Nr sprawy: 01397/2024

Nr dokumentu: 149/24/DZ

Data: 30.10.2024

Dotyczy: Postępowania przetargowego na zadanie *Budowa zespołu kolektorów słonecznych dla potrzeb ciepłej wody dla miasta Gliwice wraz z magazynem ciepła realizowanego w ramach zadania "Budowa efektywnego systemu ciepłowniczego wykorzystującego OZE wraz z Magazynem Ciepła w PEC- Gliwice Sp. z o.o."* Nr postępowania DZ/1/3/2024

/ rysunek /

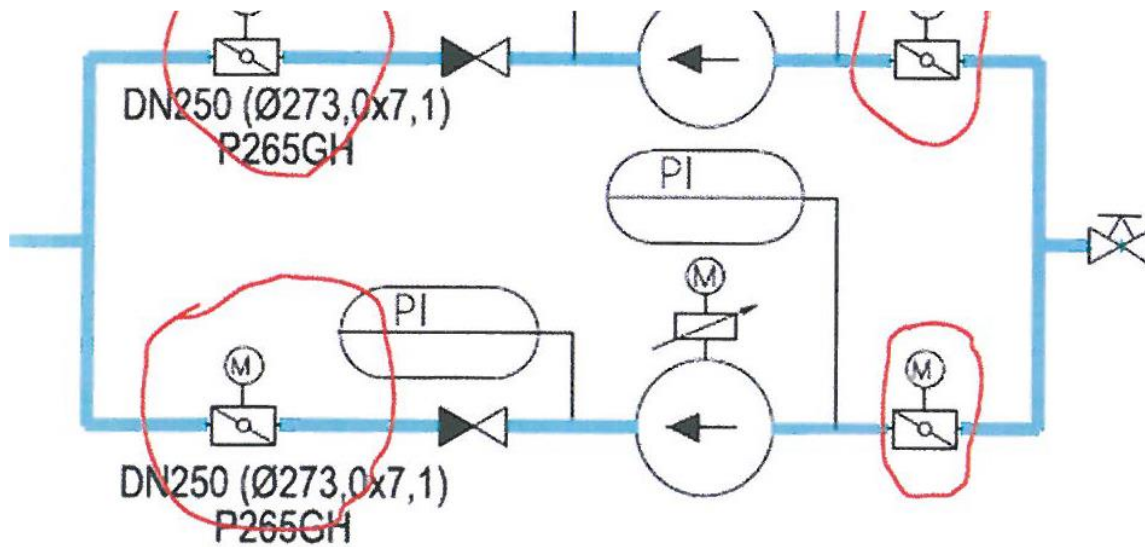
Pytanie 62.1 Na schemacie PID instalacji pola solarnego pokazano zestawy pomp obiegowych dla czynników grzewczych – po stronie obiegu glikolu i wody. Każdy zestaw pompowy składa się z dwóch pomp obiegowych, przy czym jedna z nich jest pompą pracującą, a druga stanowi rezerwę. Na dopływie i odpływie każdej z pomp zostały zabudowane elementy odcinające z siłownikami elektrycznymi. Czy potwierdzacie Państwo konieczność zabudowy tak dużej ilości zaworów z napędami? Zabudowane na instalacji przy pompach zawory zwrotne skutecznie chronią przed wstecznym przepływem, a układ technologiczny nie pozwala na niekontrolowane rozprzływy wody i glikolu.

Odpowiedź: Zamawiający nie wymaga napędów dla wszystkich zaworów według wskazanego schematu. Zawory, dla których należy przewidzieć napędy zostały oznaczone w załączonym pliku "PECG-006-2201.T.701-00 - pytanie 26.2 zakres napędy.pdf".
